改善箇所説明図

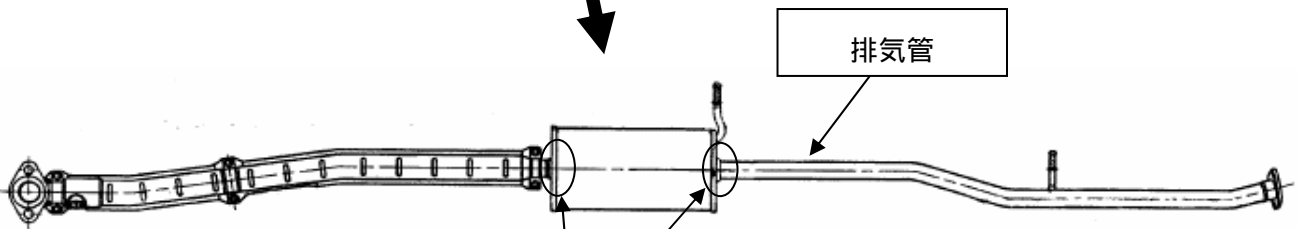
基準不適合発生箇所

排気管において、前方にある副消音器の溶接が不適切なため、走行時等の振動により当該溶接部に亀裂が発生するものがある。そのため、そのまま使用を続けると、溶接部の亀裂が進行し、最悪の場合、副消音器と排気管が分離し、騒音が増大するおそれがある。

全車両、当該排気管を良品に交換する。なお、良品の全数供給に時間を要するため、排気音等の異常がある場合は排気管を交換し、異常がない場合は部品の準備が出来次第交換する。

排気管前方の締結ボルトに白ペイントを塗布する。
